**Věc: „Kamenickošenovský potok v Kamenickém Šenově - nad železničním viaduktem“
- závazné stanovisko k zásahu do významného krajinného prvku (dále „VKP“)**

**Věc: „Kamenickošenovský potok v Kamenickém Šenově - nad železničním viaduktem“
- vyjádření ke změně PD**

Agentura **souhlasí** se změnou projektové dokumentace stavby „Kamenickošenovský potok v Kamenickém Šenově - nad železničním viaduktem“ (Ing. Vrzák, Ing. Stiller, č. zak. H-17/029, 12/2017), spočívající v předsazení nové železobetonové zdi s pohledovým betonem bez obkladu mezi km 0,065 a 0,075 (příčné řezy 9 a 10) dle vzorového řezu M v příloze tohoto vyjádření. K výše uvedené PD se Agentura vyjádřila závazným stanoviskem k zásahu do VKP dne 8.2.2018 pod č.j. SR/0231/LI/2018-2, toto závazné stanovisko se tímto vyjádřením nemění a jeho podmínky zůstávají nadále v platnosti.

VZOROVÝ PŘÍČNÝ ŘEZ M M 1:25

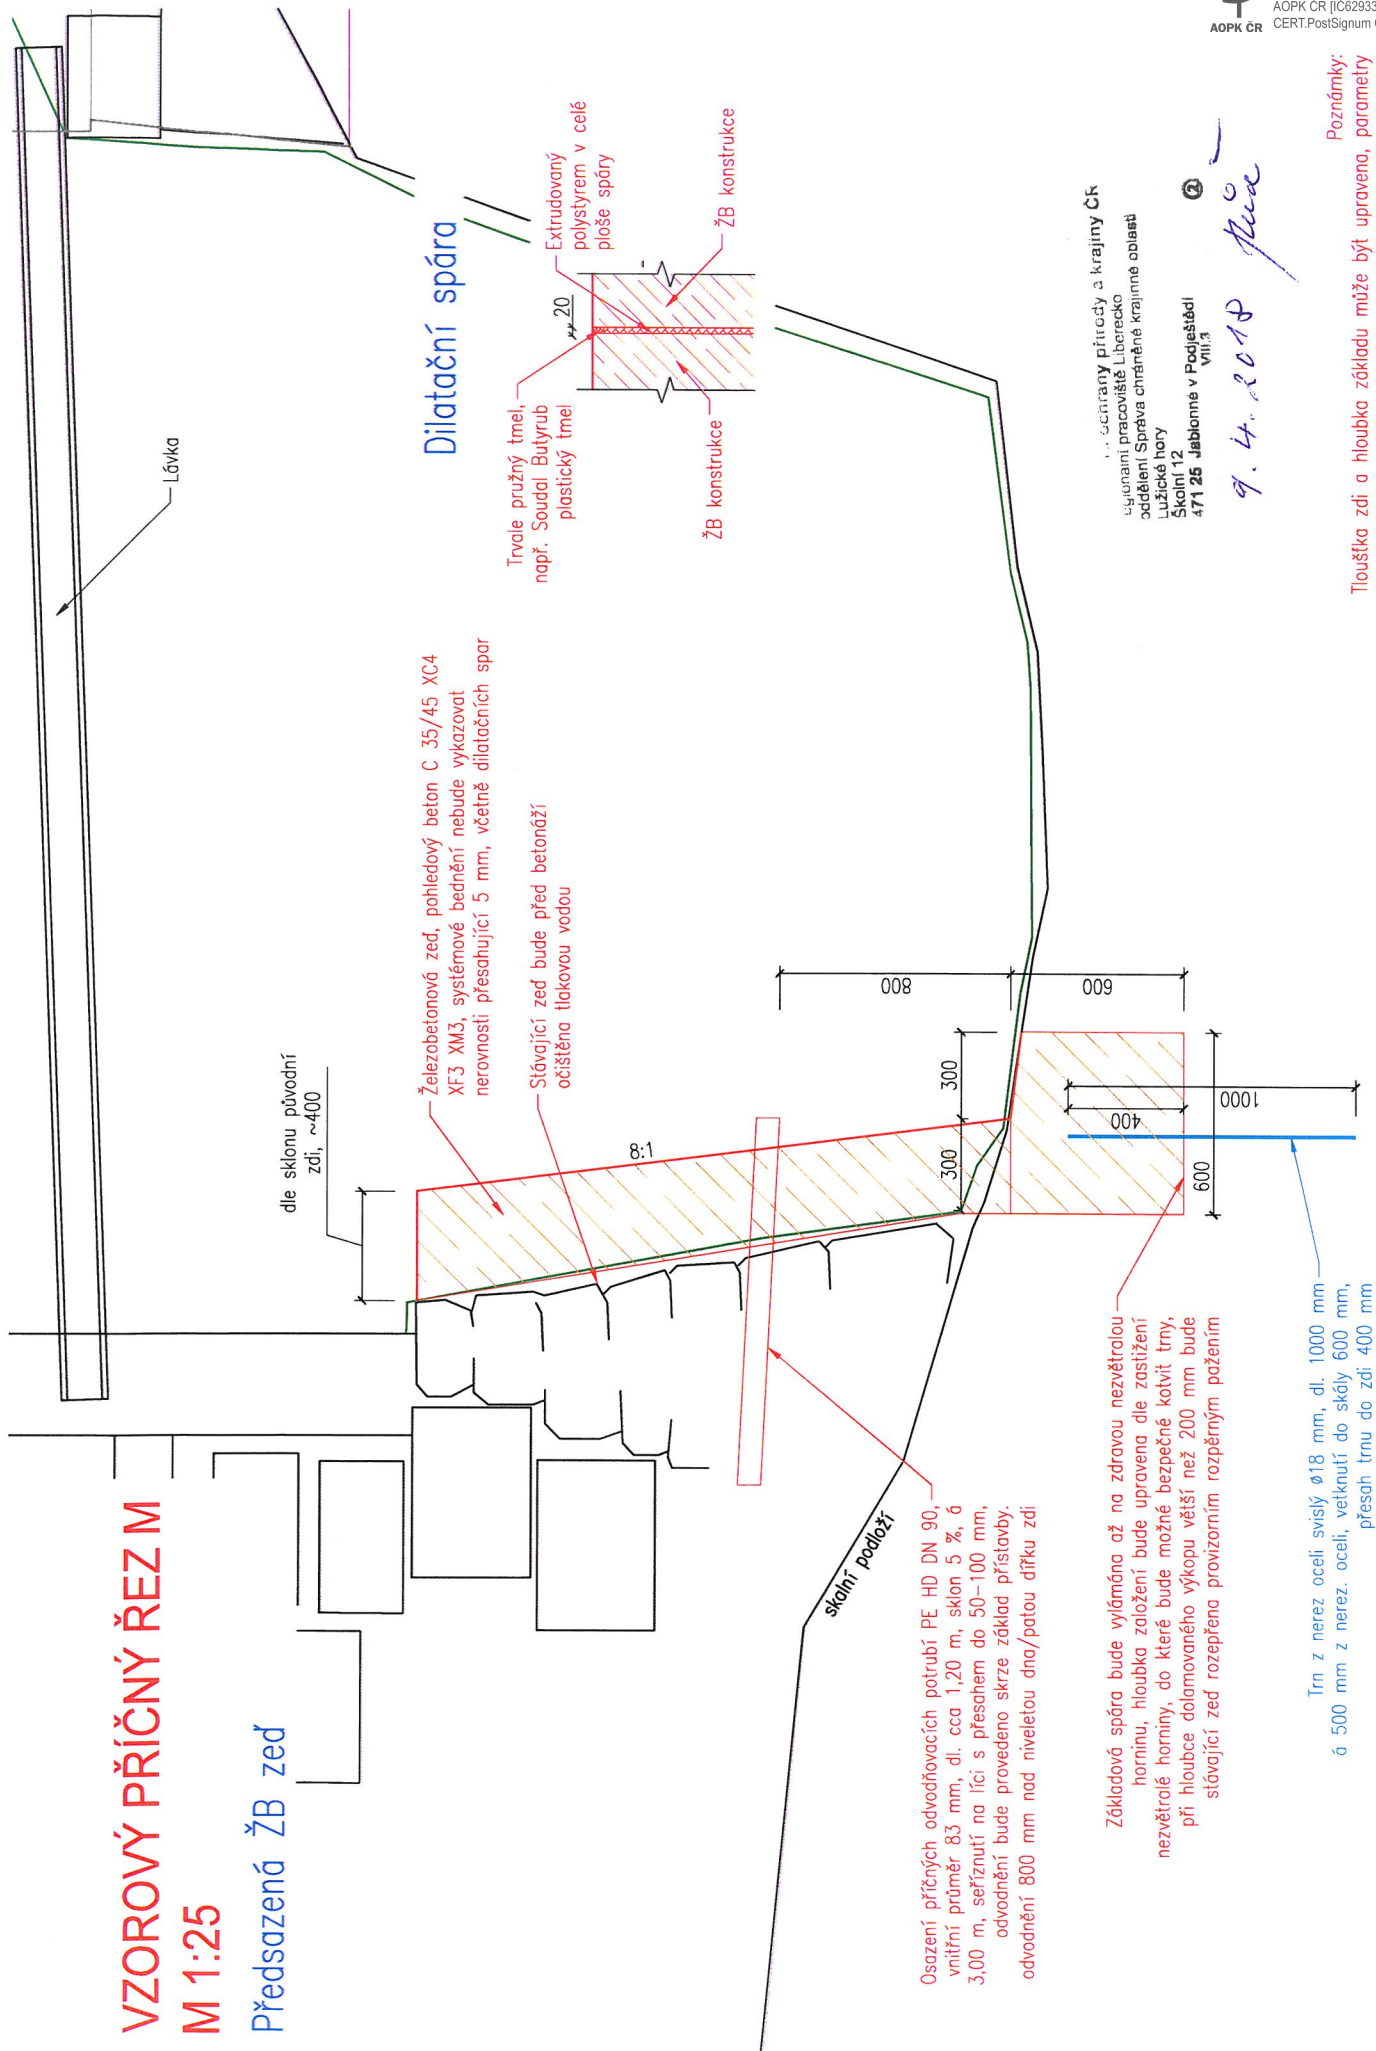
Změna PD byla vyvolána nemožností zasáhnout do přístavby stojící na zdi koryta toku a nedostatkem místa v korytě. Řešení v podobě zděné konstrukce z lomového kamene by znamenalo problematické zúžení koryta toku. Vzhledem k těmto okolnostem a k tomu, že místo není pohledově exponované, souhlasí Agentura s navrženou změnou PD.

Předsazená ŽB zeď

Poznámky:
Tloušťka zdi a hloubka základu může být upravena, parametry jsou hůvislé na zjištění hloubky nezávetralé skály při dolámaní.
Pro potřeby zpracování PD je uvažován nepříznivý stav s výškou základu 600 mm, situace bude během stavby konzultována s AD
